MANN-FILTER

Produktinformation

Nr. 120
12.08.2015

Designoptimierung des CUK 2940

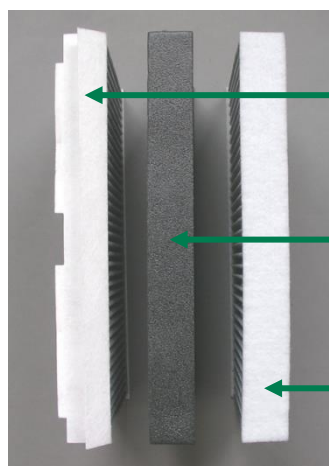
Der MANN-FILTER Innenraumfilter CUK 2940 wurde aufgrund einer Designänderung im OES ebenfalls dieser Anpassung unterzogen.

Original-Ersatzteil (OES)

Bisheriges Design
MANN-FILTER
CUK 2940

Neues Design
MANN-FILTER
CUK 2940

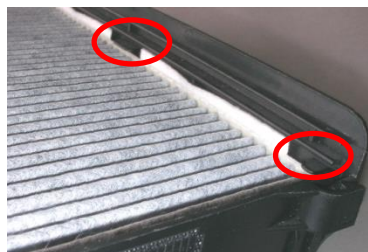
Das neue Rahmenmaterial an den Längsseiten sorgt weiterhin für eine optimale Abdichtung in der Filteraufnahme, wodurch ursprüngliche Stanzungen als auch V-Lasche entfallen können.

Bisheriges
MANN-FILTER Design
mit Stanzungen und
V-Lasche

Original-Ersatzteil

Neues
MANN-FILTER Design
mit verändertem
Rahmenmaterial

Bisheriges
MANN-FILTER
Design im
Klimagehäuse

Neues
MANN-FILTER
Design im
Klimagehäuse
